4. 2 土石流調査結果（詳細）

現地調査結果（土石流危険溪流①）

■指摘事項(現地調査令和元年9月20日)

審査会合での指摘事項に対する回答（No.16）

土石流危険渓流⑤

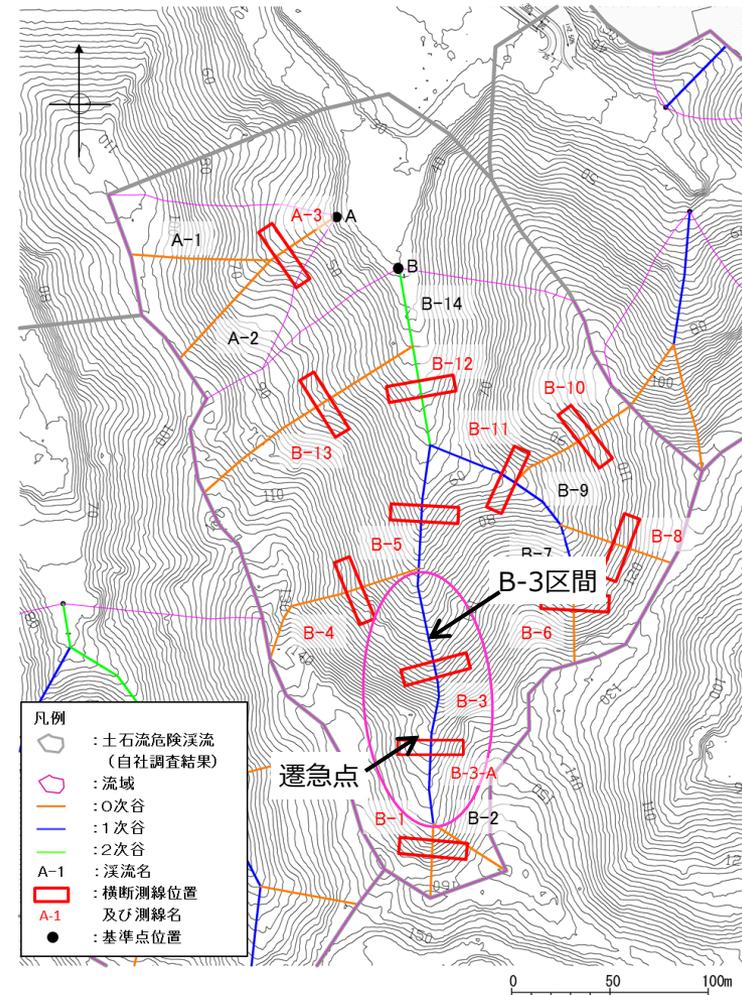
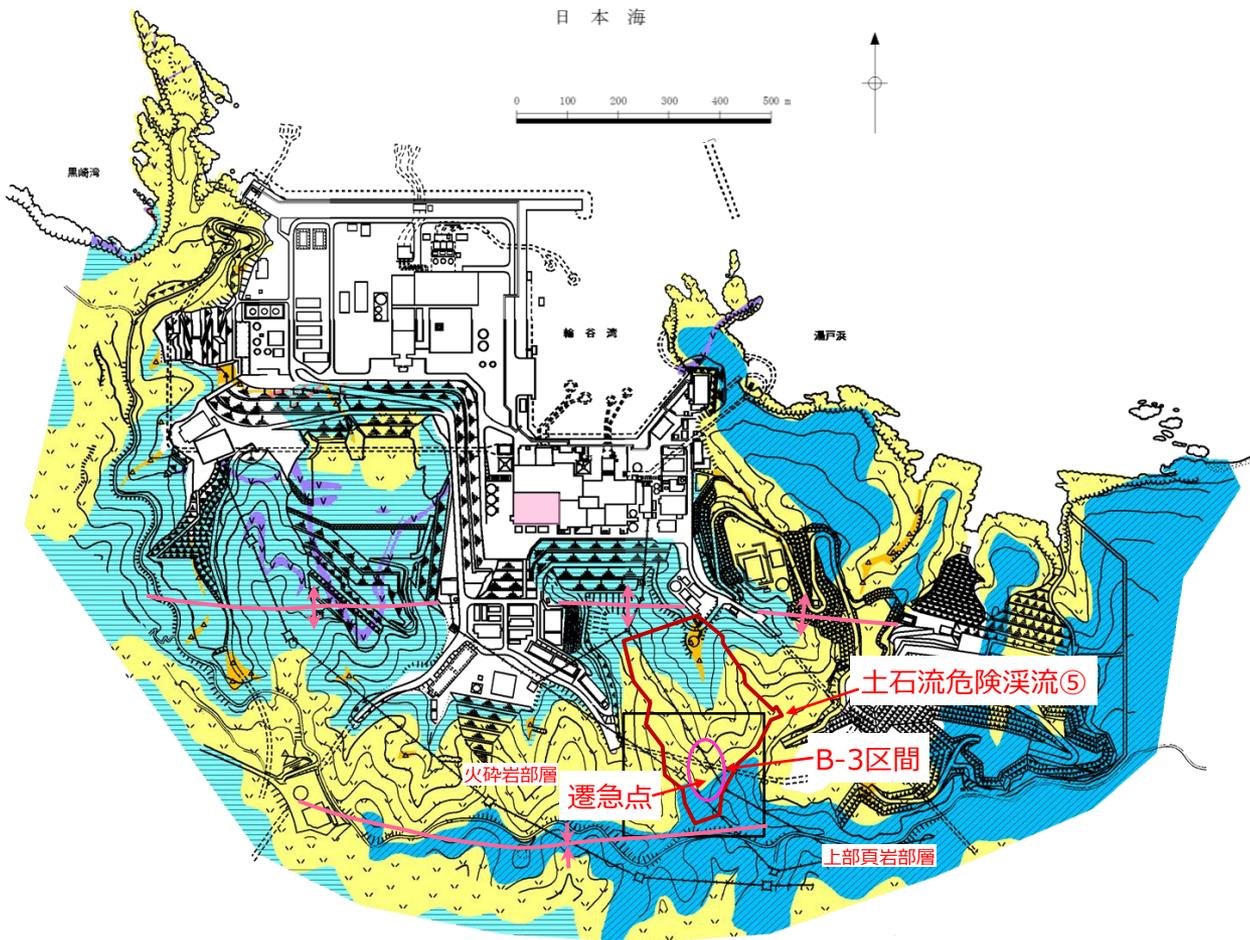
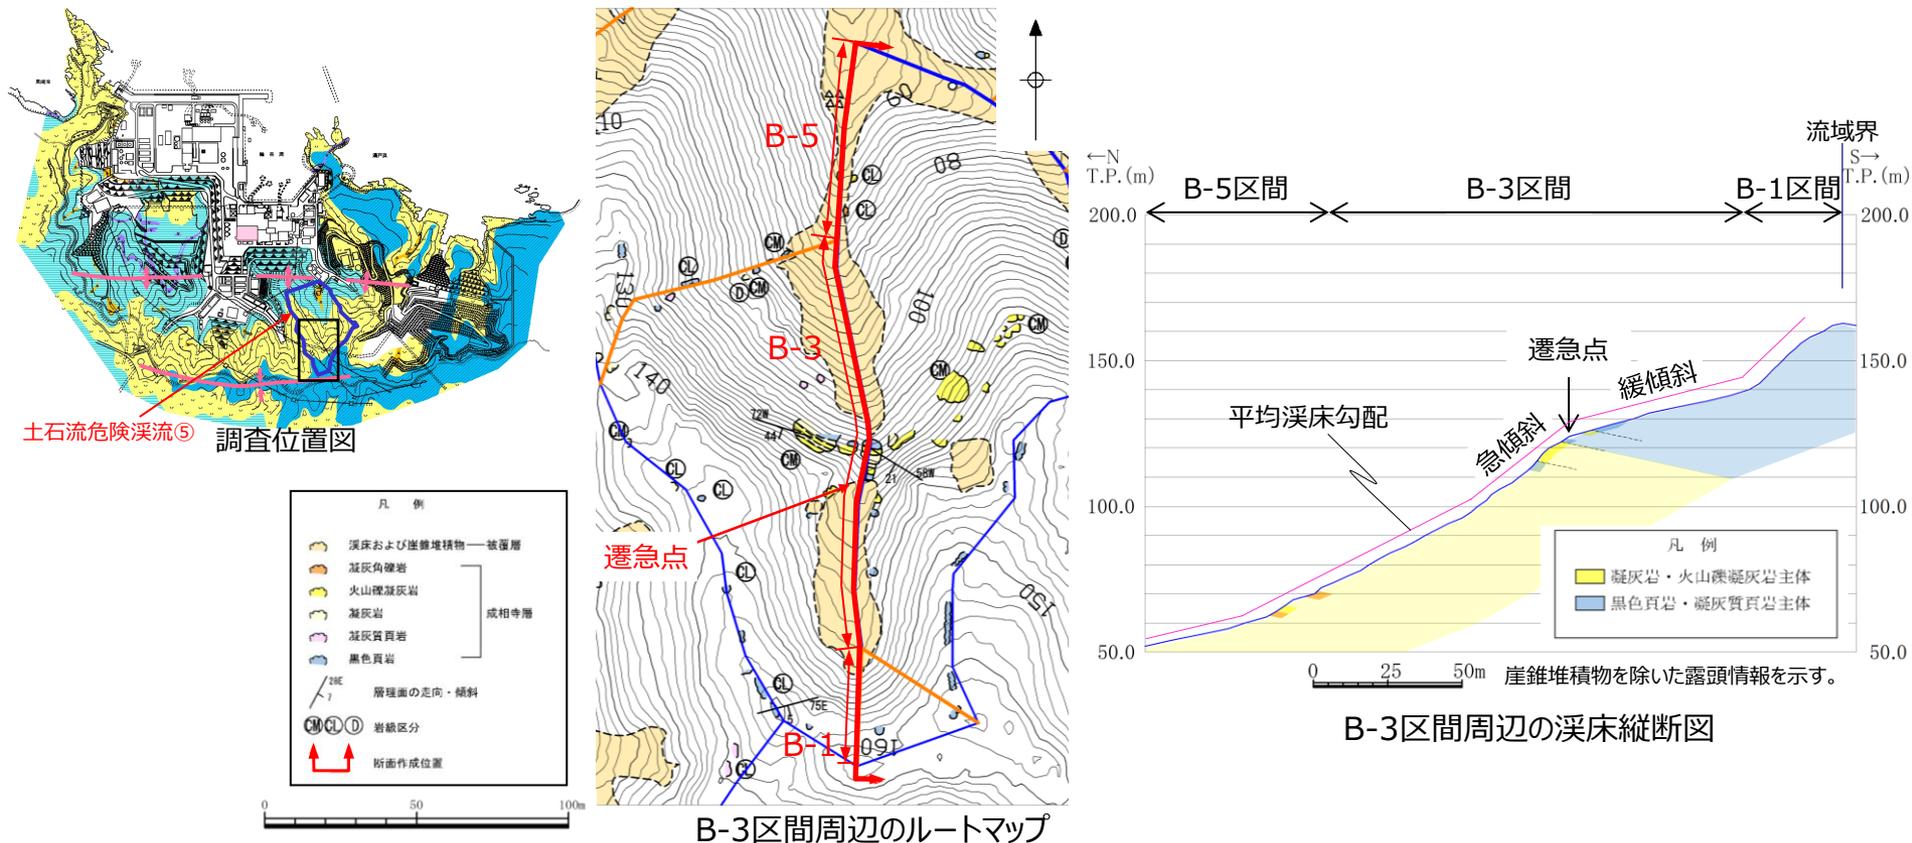
No.15 土石流危険渓流⑤について、B-3測点からB-1測点にかけて急傾斜から緩傾斜になっている地質的要因を説明すること。

・土石流危険渓流⑤について、B-3区間中流域に認められる渓流上流に向かって急傾斜から緩傾斜になっている箇所(遷急点)の構造について、地質的要因を整理した。

- 敷地の地質は、新第三紀中新世の堆積岩類から成る成相寺層と貫入岩類及びそれらを覆う第四紀の崖錐堆積物等から構成される。敷地の南方には、ほぼ東西方向の軸を持つ背斜構造が認められる。
- 土石流危険溪流⑤は背斜構造の南翼側に位置し、層理面が緩く南側に傾斜し、北向き斜面に対して受け盤構造を呈する。またB-3区間には火砕岩部層と上部頁岩部層が分布し、遷急点はこれらの地層境界付近に位置する。

- B-3区間周辺の溪床縦断面図によれば、B-3区間中流域付近において平均溪床勾配が緩傾斜から急傾斜に変わる遷急点が認められる。ルートマップによれば、遷急点より上流側は黑色頁岩主体、下流側は凝灰岩主体の地層をなし、それぞれ南傾斜の層理面を有し、北向き斜面に対して受け盤構造を呈する。
- 鈴木（2000）によれば、成層岩の傾斜を反映した差別削剥地形の一つとして、受け盤構造で地層階段が生じるとされている。敷地内の地質では、黑色頁岩が凝灰岩に比べ削剥に対する抵抗性が高いため、差別削剥が生じた可能性が考えられる。
- 以上のことから、B-3区間中流域に認められる急傾斜から緩傾斜になる地形の要因は、背斜構造南翼側の北向き斜面に分布する受け盤構造と地層の抵抗性の違いの組合せに基づく差別削剥地形が形成されたことに因ると考えられる。
